ELETTRONICA

FRATE

MODIFICA TDA 8174 E TDA8174W

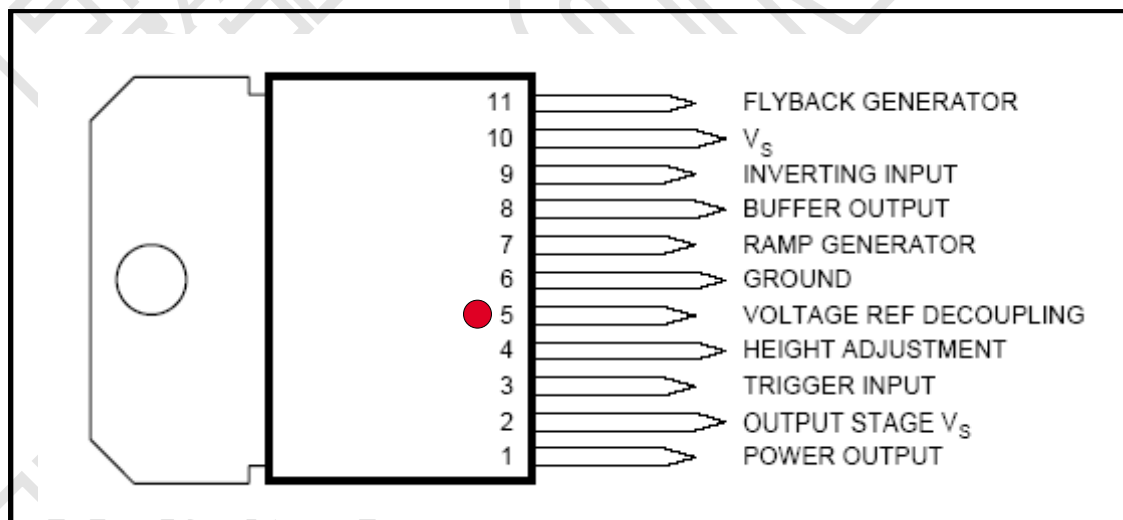
Gli integrati TDA8174 e TDA8174W non sono piu' in produzione e sono stati sostituiti rispettivamente dal TDA8174A e TDA8174AW.

Al momento della loro sostituzione pero' e' necessario isolare il pin5 dal resto del circuito e collegare tra questo e massa un condensatore elettrolitico da 10uF 35V.

Il + del condensatore deve essere collegato al pin 5 dell'integrato e il - verso massa.
